Opinia Nr 007873

z wyników przeprowadzonych oględzin - ekspertyzy urządzeń grzewczo-kominowych

w budynku przy ul. Komuny Paryskiej nr 1/7 w Dąbrowie

B.O.K. Biały Kamień

SZKIC ORIENTACYJNY

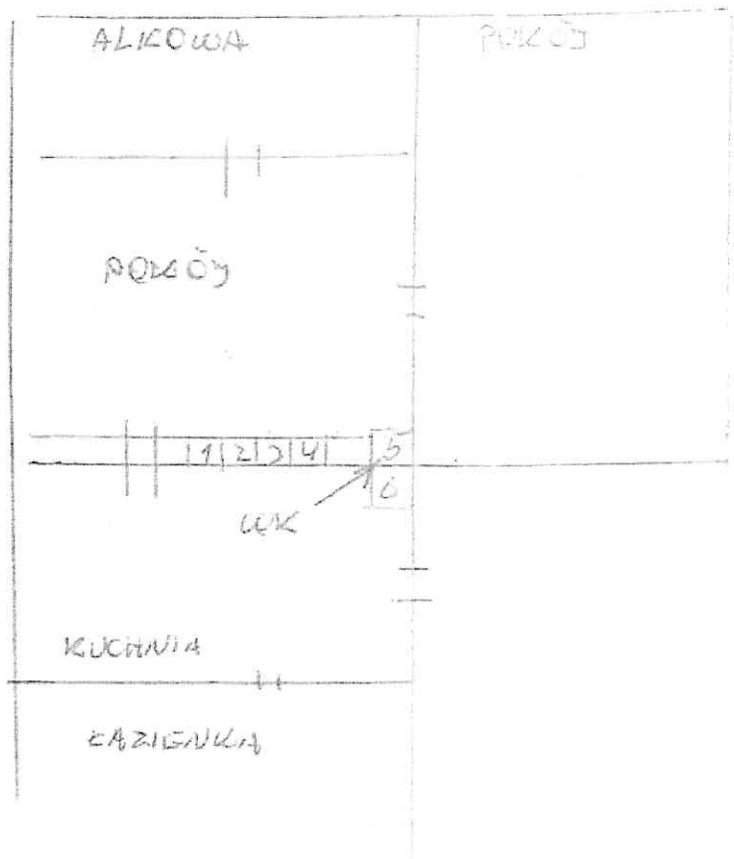
1. Przewód kominowy nr 5 można przeznaczyć do podłączenia pieca 60 kW.
2. Wentylacja mechaniczna kuchni może pozostać w przewodzie nr 4 po likwidacji wentylacji pokoi.
3. Wentylację mechaniczną łazienki wykonać wg obowiązujących przepisów - projektu.
4. Dla prawidłowego funkcjonowania urządzeń grzewczo-kominowych zapewnić należy napływ powietrza z zewnątrz poprzez okna lub wentylację dla pieca 10 wykonanej wg projektu.

PRZEWODY 1, 2, 3, 4 OD UMIEŚCENIA STRYCHU
RURKOWE W CIĄGNIĘCIU TERMOIZOLACJI
